Réponse à l'avis délibéré de la MRAe Grand Est du 20 février 2024

Projet éolien d'Aulnay l'Aître (51)

(B-210511-111230-619-331)

Réponse du pétitionnaire – Prise en compte du raccordement externe dans l'étude d'impact –

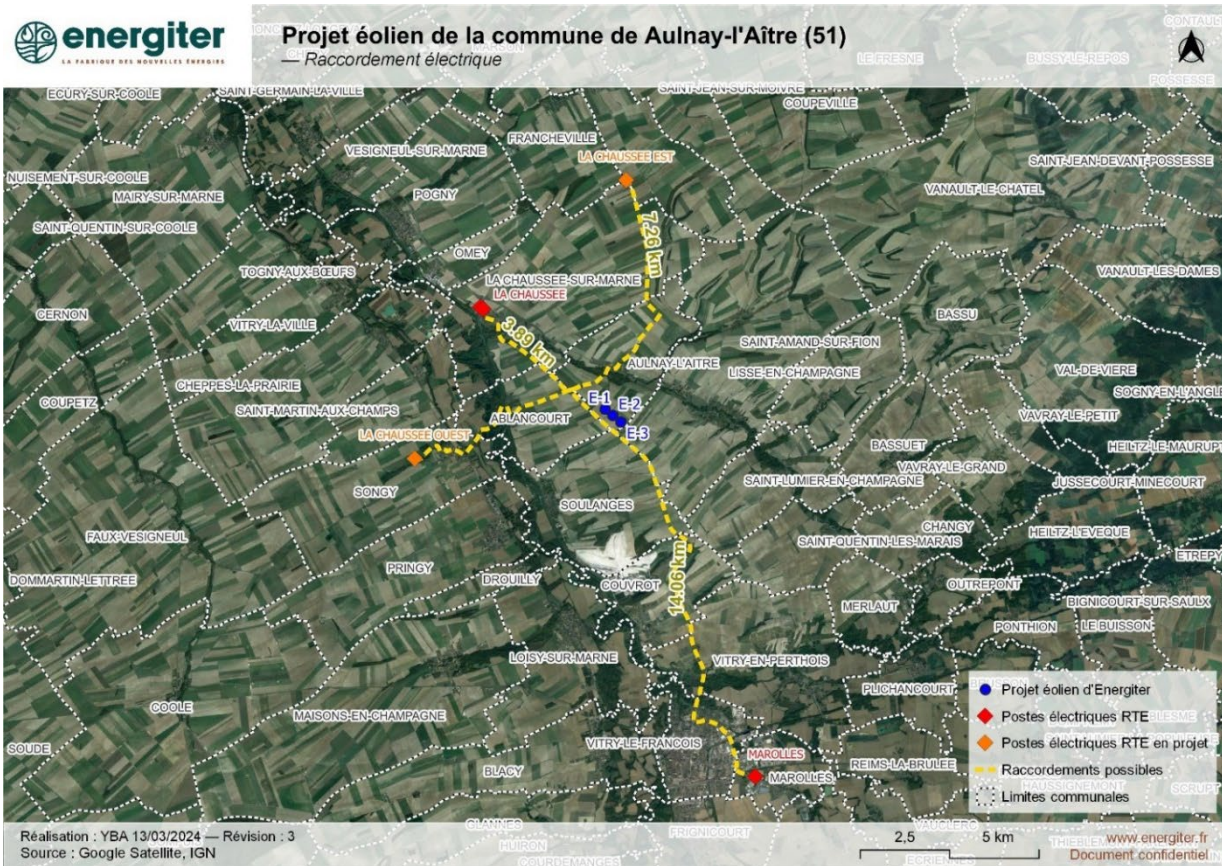
L'Ae rappelle au pétitionnaire que le périmètre d'étude s'entend pour l'ensemble des opérations d'un projet et par conséquent, que l'étude d'impact de son projet devra apprécier également les impacts du raccordement à un poste source.

La demande initiale d'Autorisation Environnementale déposée le 18 mai 2021 comportait une analyse des solutions de raccordement externe. Le 16 juin 2022, la DREAL a demandé des compléments d'étude au pétitionnaire. Au sujet du raccordement, la demande suivante a été formulée :

En l'absence d'un accord formel écrit de la part d'ENEDIS, le pétitionnaire a donc supprimé du dossier son analyse du raccordement électrique sur le réseau public. Le tracé de raccordement relèvera de la responsabilité finale d'ENEDIS, qui pourra faire une proposition technique et financière au pétitionnaire en cas d'obtention d'une Autorisation Environnementale pour ce projet.

La carte suivante indique les postes sources actuellement existants ou en projet²⁸ autour d'Aulnay l'Aître :

Réponse du pétitionnaire – Rappel des études effectuées à propos de la migration avifaunistique -

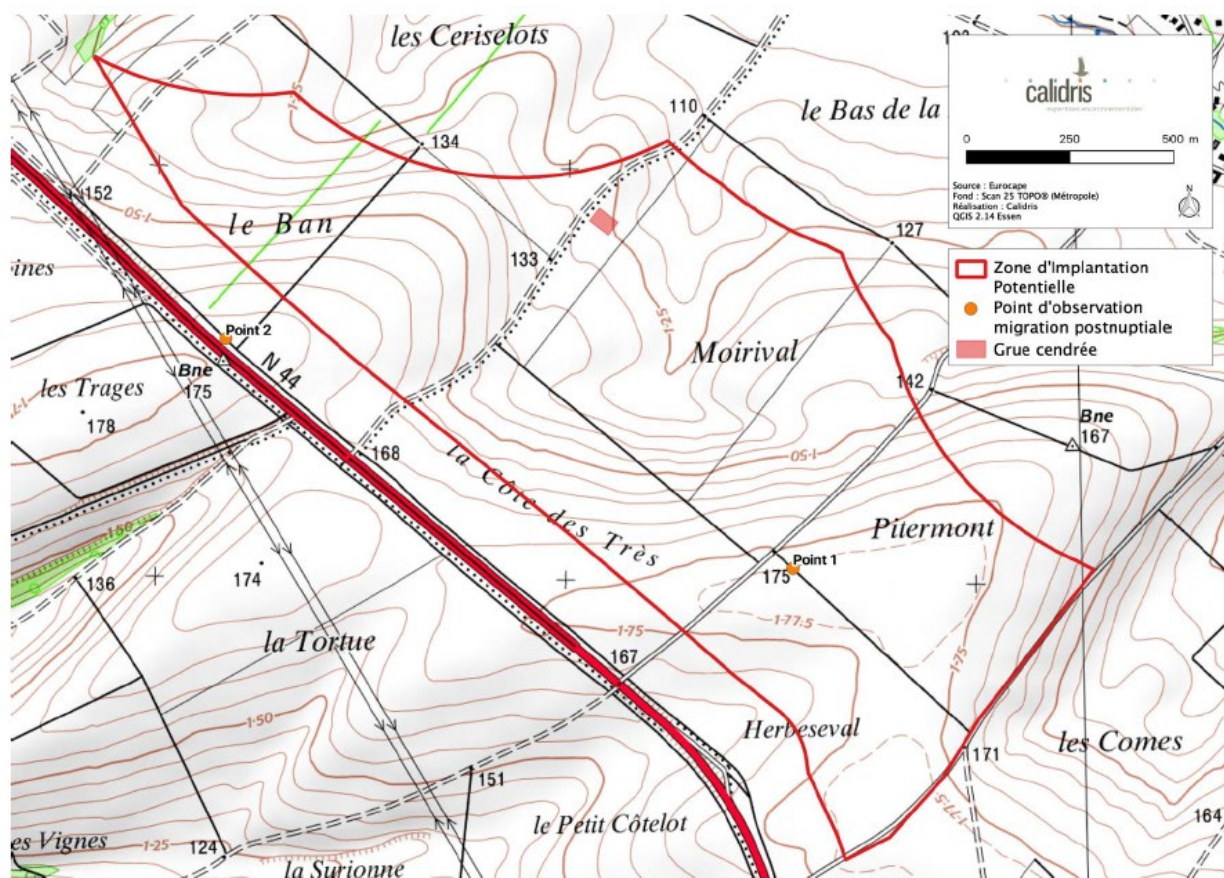
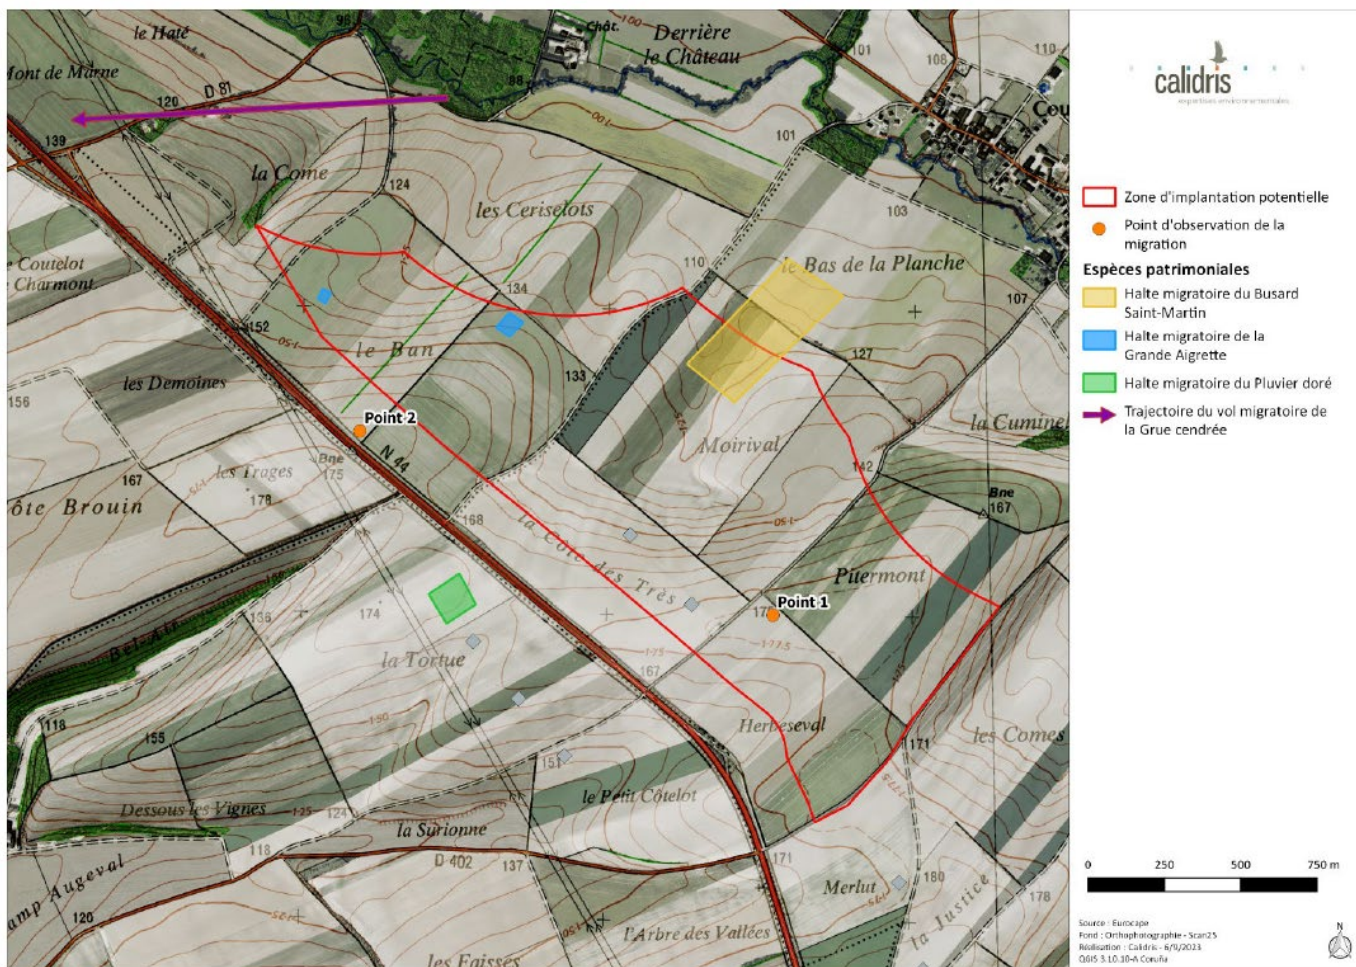
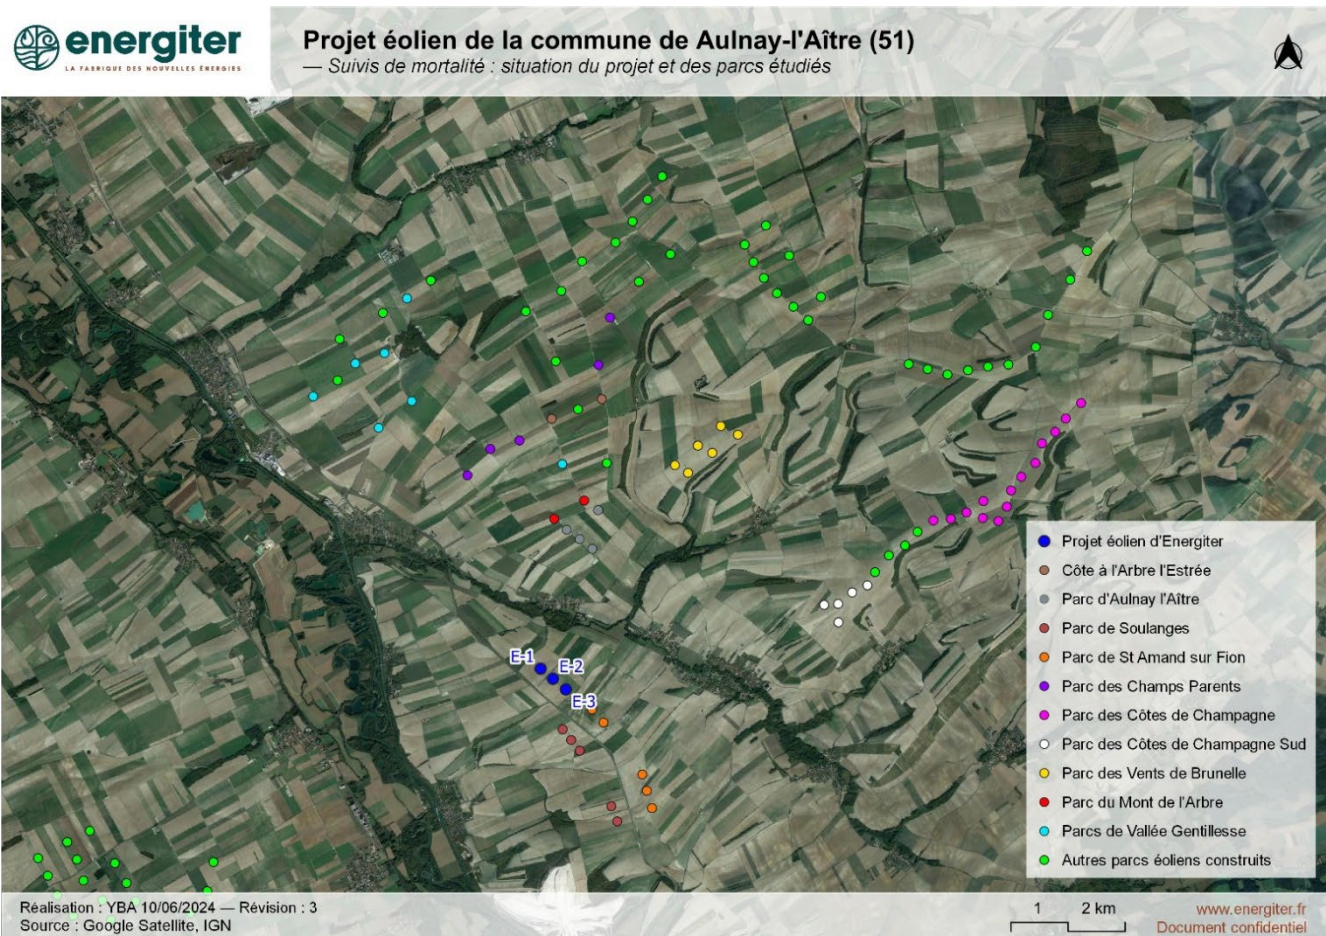
L'Autorité environnementale regrette que l'analyse de l'état initial ne soit pas plus riche en cartographie montrant les trajectoires des migrations pré-nuptiales et post-nuptiales.

L'étude naturaliste réalisée par CALIDRIS comporte plusieurs outils de représentation cartographique des migrations avifaunistiques, qui ont été jugés plus pertinents :

La « fiche espèce » de la grue cendrée fait d'abord apparaître une **carte de répartition** de l'espèce à l'échelle nationale. De plus, elle fait apparaître une **carte de migration** à l'échelle nationale, qui est cohérente avec les observations de terrain de CALIDRIS : la migration s'effectue sur des voies larges et diffuses. Dès lors, si le site choisi par le projet éolien d'Aulnay l'Aître n'est pas particulièrement important pour les migrations locales, la représentation cartographique d'une trajectoire de migration sur ce site n'est pas apparue pertinente, étant donné qu'elle qualifie un comportement observé ponctuellement.

Néanmoins, l'étude d'impact comporte, ponctuellement, des représentations de trajectoires, pour des espèces comme la Bondrée apivore, le Faucon émerillon ou encore le Milan royal.

Voici enfin une carte représentant l'utilisation du site par les espèces patrimoniales pendant la migration prénuptiale 2023 :

La trajectoire de vol migratoire de la Grue cendrée, à l'échelle de la zone d'implantation potentielle, paraît différente des trajectoires illustrées précédemment. Mais à l'échelle régionale, c'est-à-dire à une échelle cohérente vis-à-vis des logiques de migration, la trajectoire suit la même logique. C'est pourquoi la représentation cartographique des tracés de migration a une importance relative à cette échelle de représentation cartographique.

Réponse du pétitionnaire – *A propos de la garde au sol (31 mètres)* -

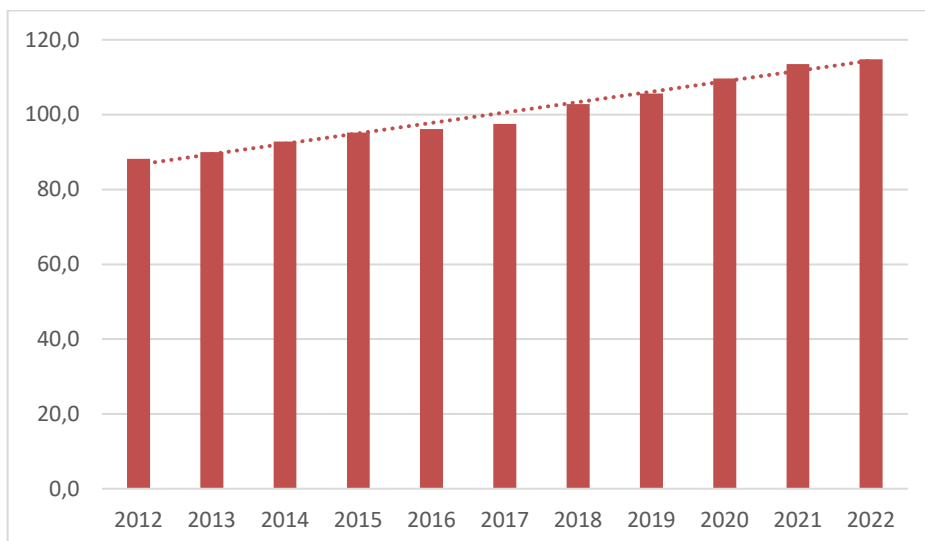
L'Ae recommande au pétitionnaire de choisir un modèle d'éolienne respectant une garde au sol de 50 m minimum pour un rotor de 132m si la hauteur ainsi augmentée ne soulève pas de nouvelles questions d'insertion paysagère compte tenu de la zone d'engagement du site UNESCO ou, si la garde au sol était maintenue à 31 m, un modèle d'éolienne disposant d'un rotor de moins de 90 m.

Cependant, la hauteur maximale des machines est soumise à de très nombreuses contraintes en plus des considérations liées à la faune et à la flore locale : insertion paysagère, cohérence avec le contexte éolien déjà en place, contraintes humaines, aéronautiques, météorologiques ou liées aux divers réseaux de transport et de communication. Il convient également de ne pas omettre les aspects sociétaux qui entrent également en compte. Des éoliennes culminant à des hauteurs de 180 m et plus sont déjà implantées dans certains pays européens mais cela est loin d'être la norme sur le territoire national.

Sur les représentations graphiques suivantes, il est possible de constater l'évolution du diamètre des rotors et de la hauteur du mât sur les 10 dernières années. Ces informations sont compilées à partir de plus de 650 parcs éoliens dont les caractéristiques figurent au sein de la base de données The Wind Power³¹. Ces parcs sont répartis au sein du territoire national de manière homogène. Il est important de tenir compte du délai, parfois de l'ordre de la dizaine d'années, qui sépare le début de développement de ces projets de leur mise en service effective. Ainsi, les tendances observées ci-après peuvent tout à fait être accentuées dans les projets en cours de développement et qui constitueront le futur parc éolien national.

Les données concernant la hauteur du mât sont sujettes à des variations plus marquées qui rendent l'interprétation difficile, mais une tendance à la hausse se dégage. Il est intéressant de constater que tandis que la hauteur moyenne du mât augmente en moyenne de près de 7 m sur la période 2012-2022, la moyenne du diamètre du rotor s'accroît d'environ 27 m³². Cela a nécessairement une incidence sur la garde au sol des machines installées.

Réponse du pétitionnaire – Question de la saturation visuelle -

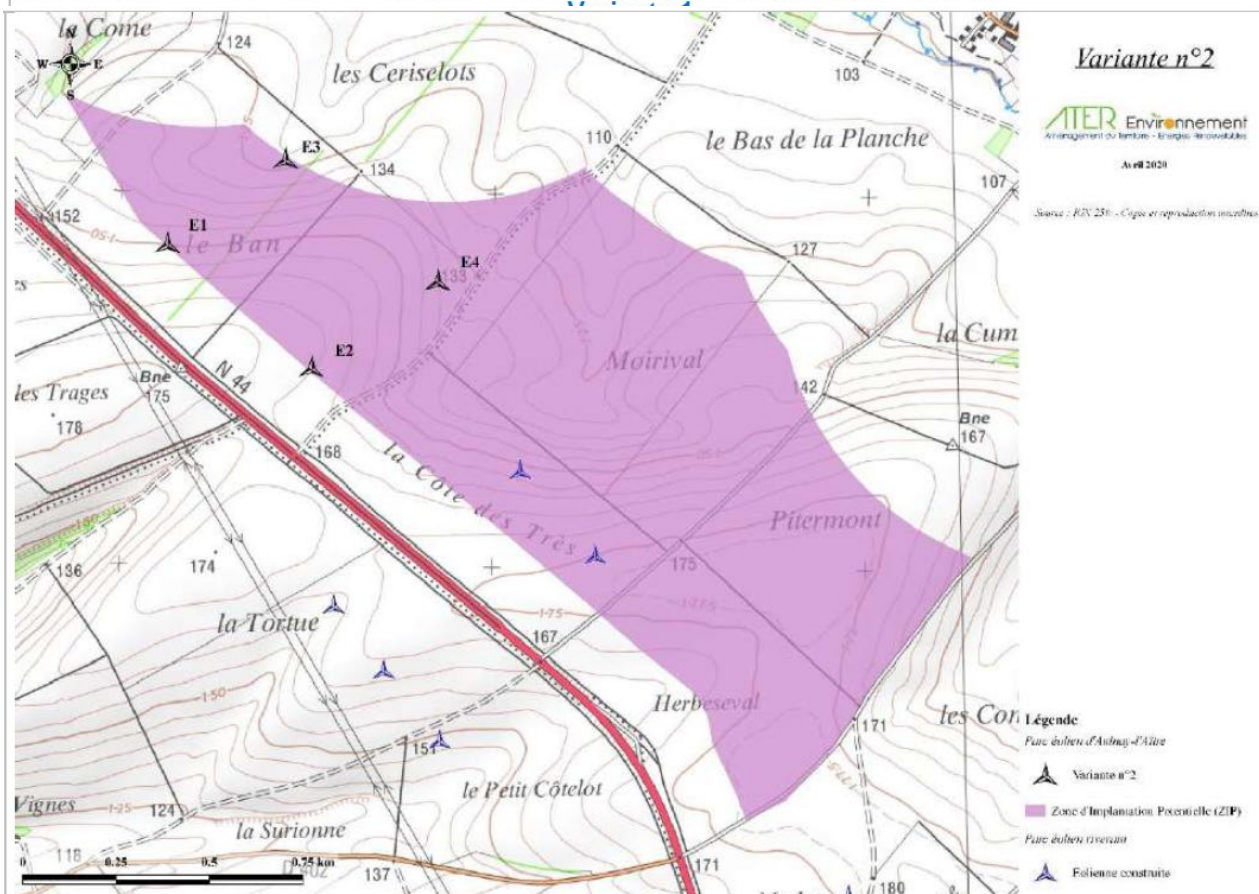
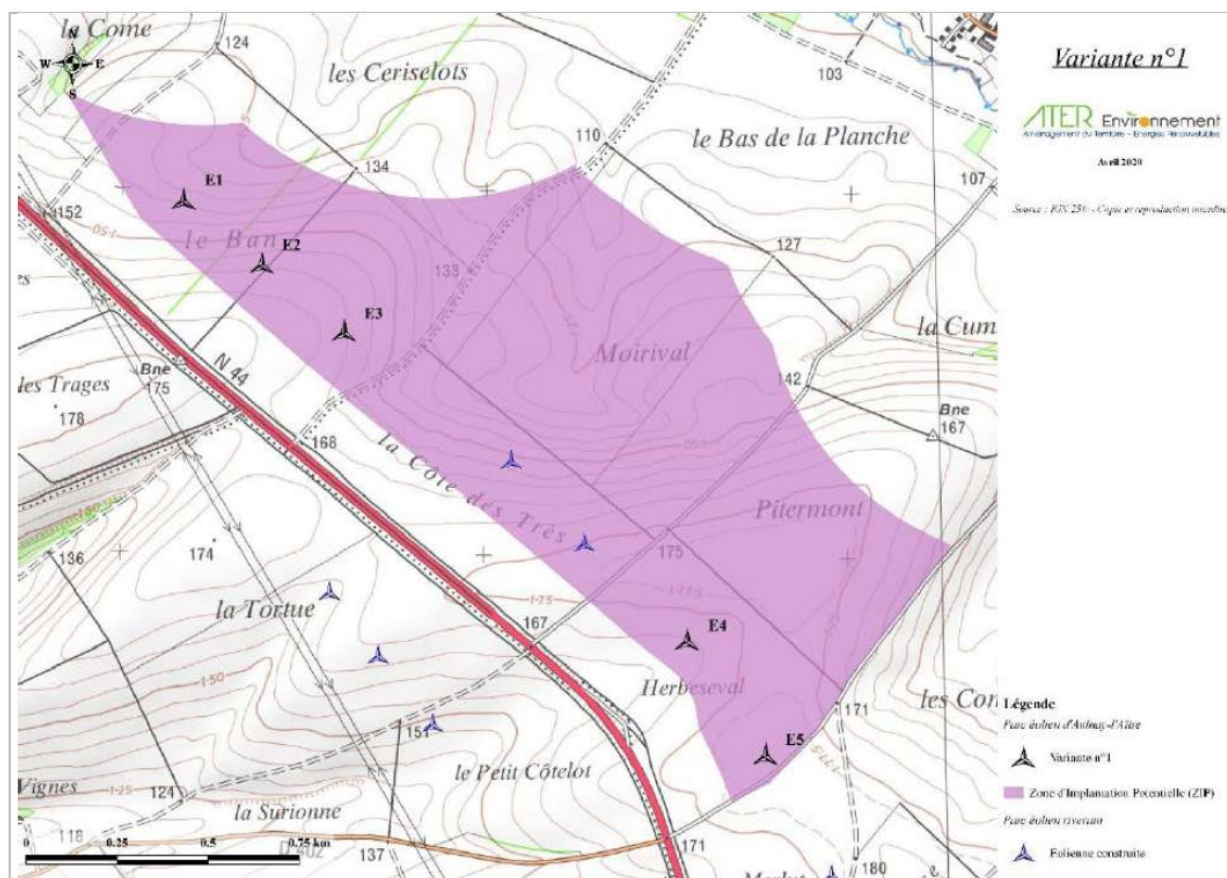
L'Ae attire à nouveau l'attention sur la densité élevée de parcs éoliens dans cette zone du territoire départemental, ce qui entraîne des impacts paysagers en termes d'occupation du panorama. Cette densité peut localement conduire à des phénomènes de saturation visuelle, notamment à proximité immédiate du vignoble des Coteaux Vitryats.

La question de la saturation paysagère est éditée dans l'étude d'impact sur l'environnement apportée par le pétitionnaire.

Des risques de saturation sont observés de manière quasi-systématique sur les communes situées dans un rayon de 10 kilomètres du projet. Néanmoins, ce risque est déjà observé avant l'implantation de ce projet de trois éoliennes. Grâce à son implantation en extension d'un parc existant, le projet limite sa contribution à cet effet de saturation : il n'augmente que peu l'indice d'occupation et ne réduit aucun angle de respiration.

Plusieurs variantes d'implantation ont été étudiées pour ce projet, et le pétitionnaire s'est tournée vers la variante la plus réduite en terme de nombre d'ouvrages (les autres variantes, représentées ci-dessous, étant composées de respectivement 5 et 4 éoliennes), qui est également la variante s'insérant le mieux dans le contexte éolien.
